CentreCOM® RH609 リリースノート

1 ソフトウェアバージョン 1.1PL5

ポート 1 を選択した場合

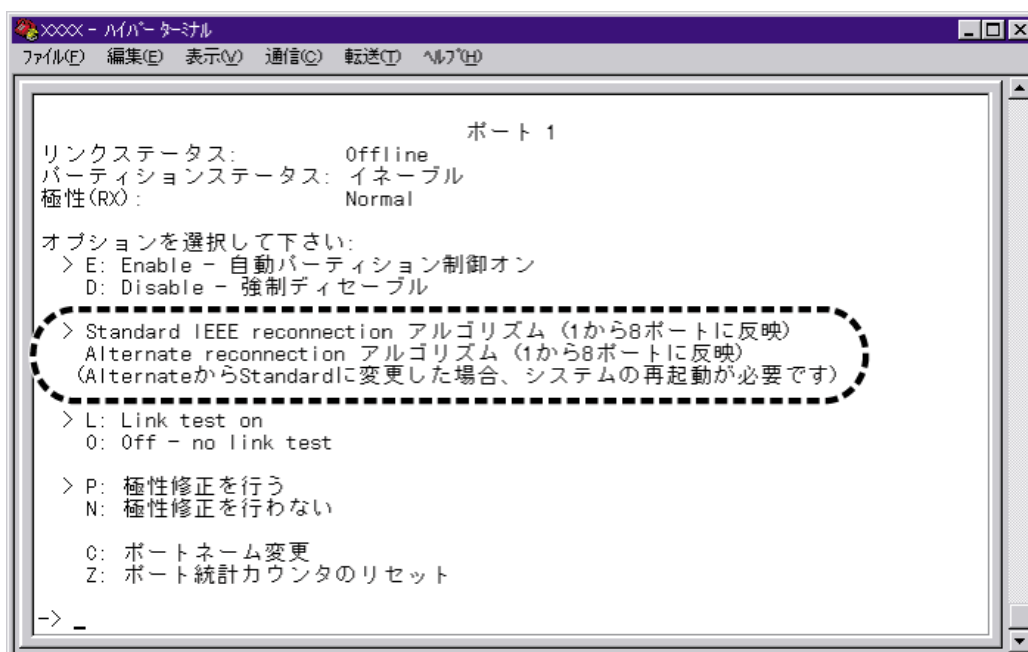
ソフトウェアバージョン 1.1PL2 から 1.1PL3 へのバージョンアップにおいて、「ポートステータス」メニューの「ポート設定」メニュー画面、「再接続」オプションの内容が一部変更されました。

再接続の設定を「Alternate reconnection アルゴリズム」から「Standard IEEE reconnection アルゴリズム」に変更する場合は、システムを再起動する必要がありますのでご注意ください。

- ⑧ 「Alternate reconnection アルゴリズム」を選択している場合は、パーティションされたポートで、コリジョンが発生することなく512ビットのデータを受信したときのみEnabledに自動設定されます。
どちらを選択した場合も、設定はモジュールのすべてのポートに適用されます。

- ⑨ 「Alternate reconnection アルゴリズム」を選択している場合は、パーティションされたポートで、コリジョンが発生することなく512ビットのデータを送信したときのみEnabledに自動設定されます。
設定は、ポート1～8のメニュー画面で選択した場合はポート1～8に、ポート9(9-T/9-A)のメニュー画面で選択した場合はポート9のみに反映されます。
